สัญญาแก้ไขเปลี่ยนแปลง สัญญาจ้างปรับปรุงบริเวณ ชั้น ๙ - ๑๐

ตามที่คุณว่าจ้างและผู้รับจ้างได้ตกลงกันทำจ้างปรับปรุงบริเวณ ชั้น ๙ - ๑๐ จำนวนเงิน ๑,๔๑๐,๐๐๐.- บาท (หนึ่งล้านสี่แสนหนึ่งหมื่นบาทถ้วน) ตามสัญญาจ้างเลขที่ ๔๗/๒๕๖๔ ลงวันที่ ๒ ธันวาคม ๒๕๖๓ ซึ่งต่อไปนี้จะเรียกว่า “สัญญาเดิม” ไปแล้วนั้น ผู้ว่าจ้างและผู้รับจ้างได้ตกลงกันทำสัญญาฉบับนี้ขึ้นเพื่อแก้ไขเปลี่ยนแปลงสัญญาจ้างเดิม ดังนี้

งานปรับปรุงชั้น ๑๐

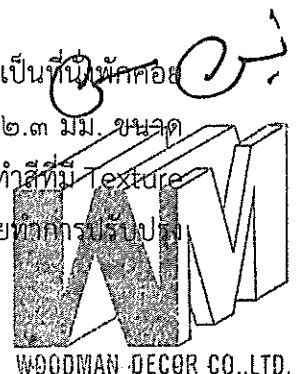
๑.๑ ปรับลด รื้อถอนประตูพร้อมวงกบ และกรอบกระจกเดิม ห้อง ๒๑๐๐๗

๑.๒ แก้ไขความในเอกสารอันเป็นส่วนหนึ่งของสัญญา ข้อ ๒ เอกสารอันเป็นส่วนหนึ่งของสัญญา ผแนวก ๒ และผแนวก ๓ หน้า ๔ ข้อ ๔.๒.๖ งานตกแต่ง ๑) งานรื้อถอนประตูกระจกเดิมและเปลี่ยนประตูใหม่เป็นประตูบานคู่ มีบานหลักลูกฟักไม้อัดและบานเล็กกรอบไม้ลูกฟักกระจกใสติดฟิล์ม วงกบไม้ย้อมสี พร้อมอุปกรณ์ Fitting, มือจับสเตนเลสผิวแฮร์ไลน์ จากเดิม “จำนวน ๓ ชุด...” เป็น จำนวน ๒ ชุด...”

๑.๓ แก้ไขความในเอกสารอันเป็นส่วนหนึ่งของสัญญา ข้อ ๒ เอกสารอันเป็นส่วนหนึ่งของสัญญา ผแนวก ๒ และผแนวก ๓ หน้า ๕ ๒) ติดตั้งช่องแสงกรอบวงกบไม้จริงแทนกรอบอลูมิเนียม (เดิม) พร้อมทำสีธรรมชาติ โดยใช้กระจกเดิม จากเดิม “จำนวน ๔ ชุด (ขนาดช่องแสงเดิม กว้าง ๔ เมตร สูง ๑.๒๐ เมตร จำนวน ๓ ชุด...” เป็น “จำนวน ๒ ชุด (ขนาดช่องแสงเดิม กว้าง ๔ เมตร สูง ๑.๒๐ เมตร จำนวน ๑ ชุด...”

๑.๔ ให้ยกเลิกความในเอกสารอันเป็นส่วนหนึ่งของสัญญา ข้อ ๒ เอกสารอันเป็นส่วนหนึ่งของสัญญา ผแนวก ๒ และผแนวก ๓ หน้า ๕ ข้อ ๓) และให้ใช้ความดังต่อไปนี้แทน

“๓) งานหุ้มปิดราวสเตนเลสเดิมอาคาร โดยออกแบบเปลี่ยนให้เป็นพื้นไม้พาร์เก้ของประชาชนและเจ้าหน้าที่ที่เข้ามาใช้พื้นที่ โดยใช้วัสดุเป็นโครงเหล็กหนา ไม่น้อยกว่า ๒.๓ มม. ขนาดเส้นผ่าศูนย์กลางไม่ต่ำกว่า ๑.๕ นิ้ว กรูไม้อัดหนาไม่น้อยกว่า ๑๐ มม. และกรูวัสดุตกแต่งหรือทำสีที่มี Texture และเชื่อมโครงสร้างเหล็กทำม้านั่งโครงเหล็กกรูไม้อัดรองพื้นและกรูไม้ธรรมชาติพร้อมทำสี โดยทำการรับประกัน

ให้สวยงามน่าใช้ มีการนำต้นไม้และสวนมาจัดในกะบะไม้สีขาว ตกแต่งด้วยหินกรวดสีขาวและต้นไม้ประดิษฐ์ ไม่น้อยกว่า ๑ ชุด และออกแบบให้คำนึงถึงความปลอดภัยของผู้ใช้บริการ มีรายละเอียดดังนี้

ขนาดราวสแตนเลส ชั้น ๑๐

- ช่วงที่ ๓ ขนาดประมาณ ๔.๕ เมตร มีม้านั่ง”

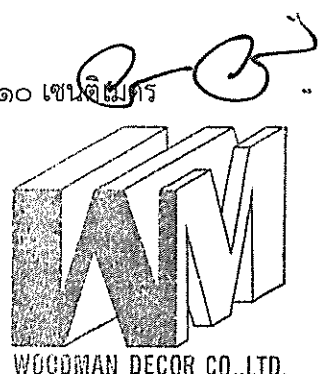
๑. งานติด LED Panel Light จำนวน ๒ ชุด

๒. งานแยกวงจรไฟใหม่ เพื่อเปิดสลับ (ดวงเว้นดวง) เพื่อประหยัดกระแสไฟฟ้า

จำนวน ๑ งาน
